**Comisión de Veedurías de Curadurías de Bogotá****ACTA No. 05-2020****SESIÓN ORDINARIA****FECHA:** 31 de agosto del año 2020**HORA:** 3:00 p.m. hasta las 4:00 a.m.**LUGAR:** Microsoft Teams**INTEGRANTES DE LA INSTANCIA:**

#### **CASO No. 1967 CALLE 62 37 69 EDIFICIO GAMMA**

**ESTUDIO EDIFICABILIDAD**  
**MODIFICACIÓN LICENCIA VIGENTE- LC 11001-1-19-1603 de 21 de junio de 2019**

#### ***Exploración del subsuelo, Localización de sondeos***

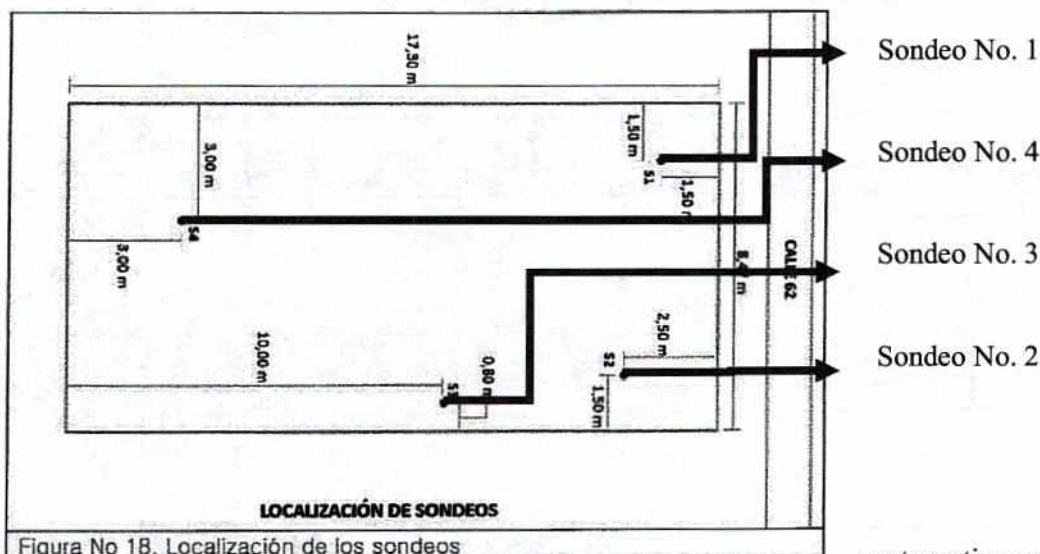
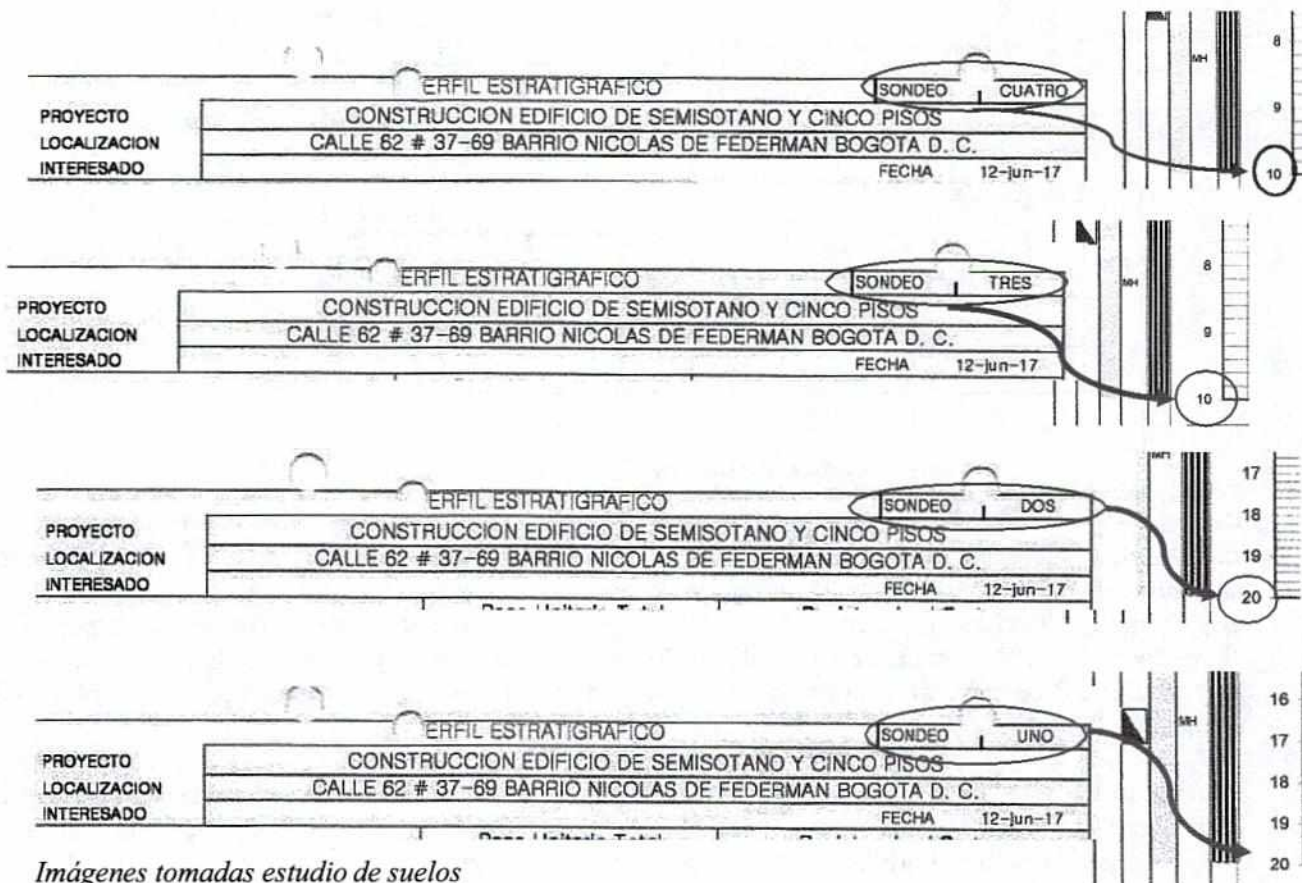
De esto se tiene que la cantidad de sondeos cumple con lo prescrito en la Tabla H.3.2-1 *Número mínimo de sondeos y profundidad por cada unidad de construcción Categoría de la unidad de construcción*, por cuanto la categoría media exige como mínimo de sondeos cuatro (4). En la imagen se logra identificar los cuatro sondeos, distribuidos al interior del lote. No obstante, difiere del párrafo transcrito previamente pues en el se indican tres sondeos. Al paralelo se debe indicar que la profundidad indicada en el mismo párrafo No cumple con el mínimo de dicha tabla.

De la imagen tomada, se presume que el estudio llegó a 18 metros del nivel actual del suelo. O por lo menos el geotecnista denuncia haber caracterizado el suelo hasta dicha profundidad.

Finalmente, la profundidad de sondeos se encuentra diferente en el párrafo transcrito del estudio de suelos, donde se indicaba la cantidad de estos y su profundidad<sup>2</sup>. De los ensayos aportados al estudio de suelo se observa que las profundidades de los sondeos fueron superiores a los 15 metros.

Aplicando la formula indicada en el literal, se tiene que la profundidad de los sondeos debía ser:  $(21.00 + 4*(0.4)) = 22,60$  mts. Por lo que los sondeos se debían haber profundizado por lo menos hasta dicho valor. Lo que a la luz de lo expresado en el estudio no cumpliría, pues estaría alrededor de 6 a 7 metros menos del nivel solicitado. No obstante, el mismo numeral en el literal (i) expresa que en todo caso primará el concepto del geotecnista quien es el que definirá la exploración necesaria para el análisis. Soportado igualmente en lo que indica el Numeral H.1.1.2.2

En conclusión, aunque lo expresado en el estudio es claro en cuanto a los sondeos y las profundidades planteadas en este, los soportes de los análisis y estudios realizados a las muestras se observan con las exploraciones con niveles superiores a lo dicho en el citado párrafo. Y con números de perforaciones que se ajustan a lo requerido por la norma.

Figura 8 Localización de sondeos

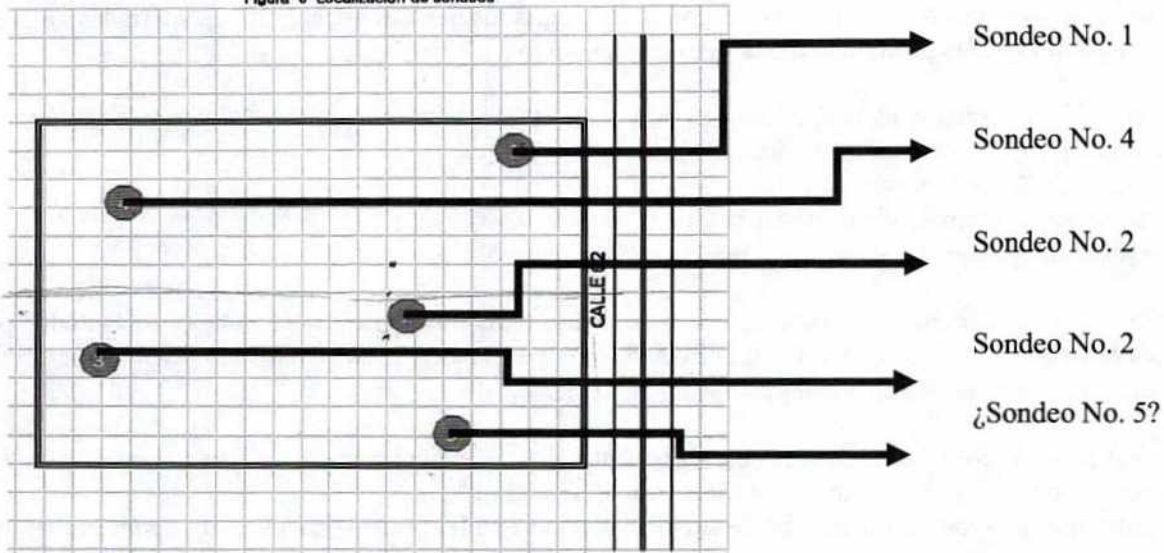
De esto se tiene que la cantidad de sondeos cumple con lo prescrito en la Tabla H.3.2-1 *Número mínimo de sondeos y profundidad por cada unidad de construcción Categoría de la unidad de construcción*, por cuanto la categoría media exige como mínimo de sondeos 4. En la imagen se logra identificar los cinco sondeos, distribuidos al interior del lote. No obstante, difiere del párrafo inmediatamente – transcrito previamente – pues en él se indican tres sondeos. Al paralelo se debe indicar que la profundidad indicada en el mismo párrafo No cumple con el mínimo de dicha tabla.

En conclusión, aunque lo expresado en el estudio es claro en cuanto a los sondeos y las profundidades planteadas en este, los soportes de los análisis y estudios realizados a las muestras se observan con las exploraciones con niveles superiores a lo dicho en el citado párrafo. Y con números de perforaciones que se ajustan a lo requerido por la norma.

Imagen tomada del plano urbanístico K13/4-00 de la “Urbanización Ciudad Techo I”

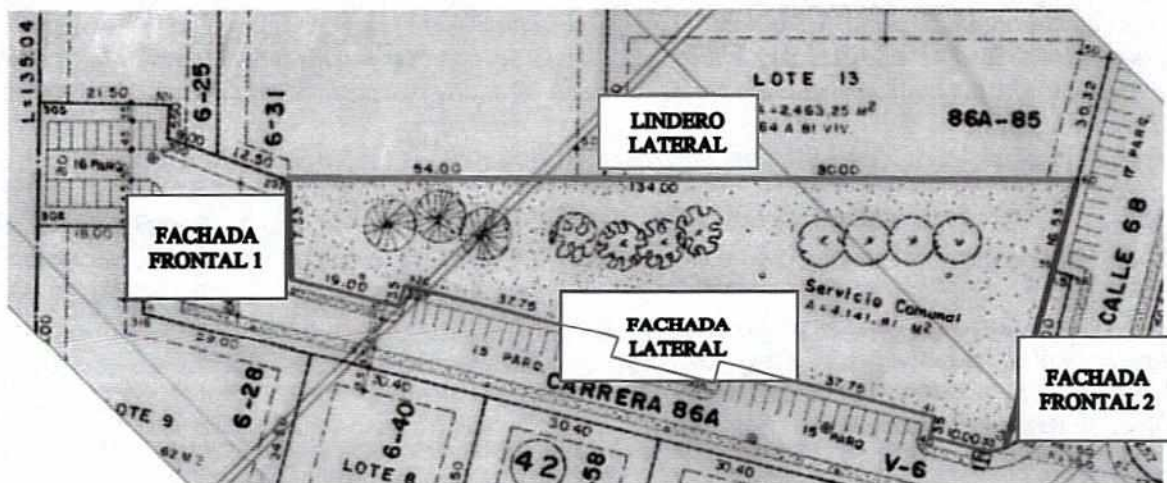
Respecto al tema de aislamientos es importante precisar que el predio objeto de estudio por ser irregular y esquinero presenta tres fachadas (dos menores y una de mayor magnitud), lo anterior con base al numeral 16 del artículo 2 del decreto 080 de 2016, el cual define como identificar el frente de un lote de la siguiente manera:

Por lo anterior se entiende que el proyecto objeto de estudio, no le aplica aislamiento posterior ya que no tiene lindero posterior.

#### **DETALLES RESPESTO DE LOS AISLAMIENTOS PLANTA 2 ( A, B) APROBADOS EN LA LICENCIA DE CONSTRUCCION 17-5-0160**

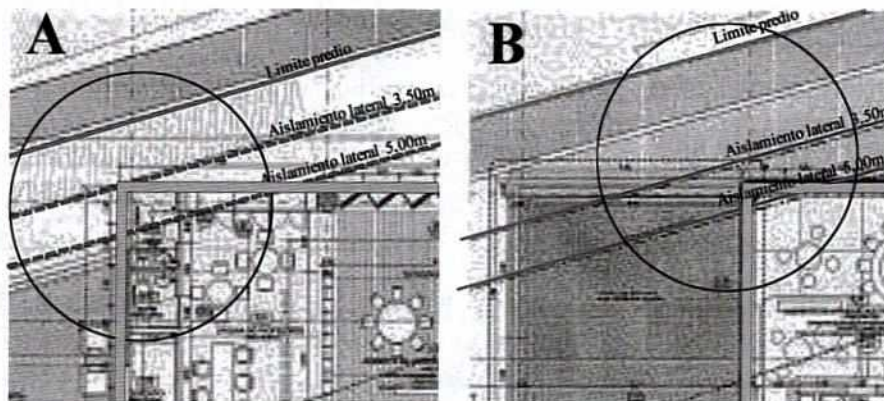
En los detalles A y B, el aislamiento aplicado para la expedición del acto administrativo objeto de estudio, SE AJUSTA a la normatividad vigente, toda vez que el aislamiento lateral con las edificaciones vecinas es de 3,50 Mts, sin servidumbre de vista en las áreas cubiertas construidas (muro ciego sin ventanas).
